Zmiana wzoru koła pasowego

Biuletyn Techniczny

Zmiana wzoru SKF

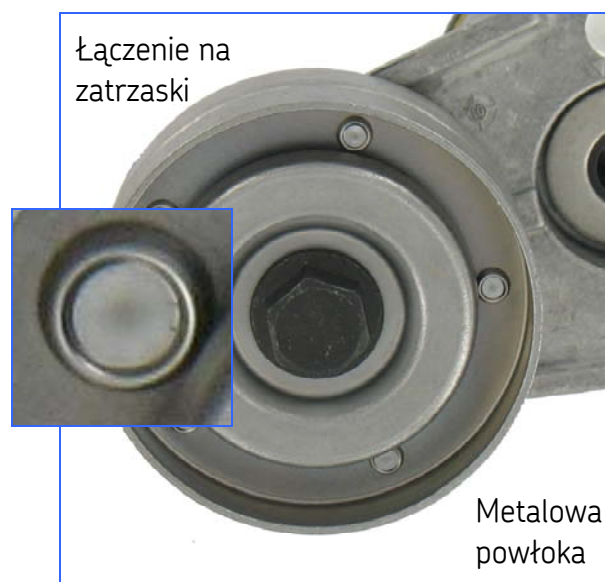
Zmiana rolek:

- nowa metalowa bieżnia,
- połączenie pomiędzy obiema bieżniami na zatrzask.

Poprzedni wzór części nadal pasuje. Nowy wzór będzie wprowadzany stopniowo do asortymentu.
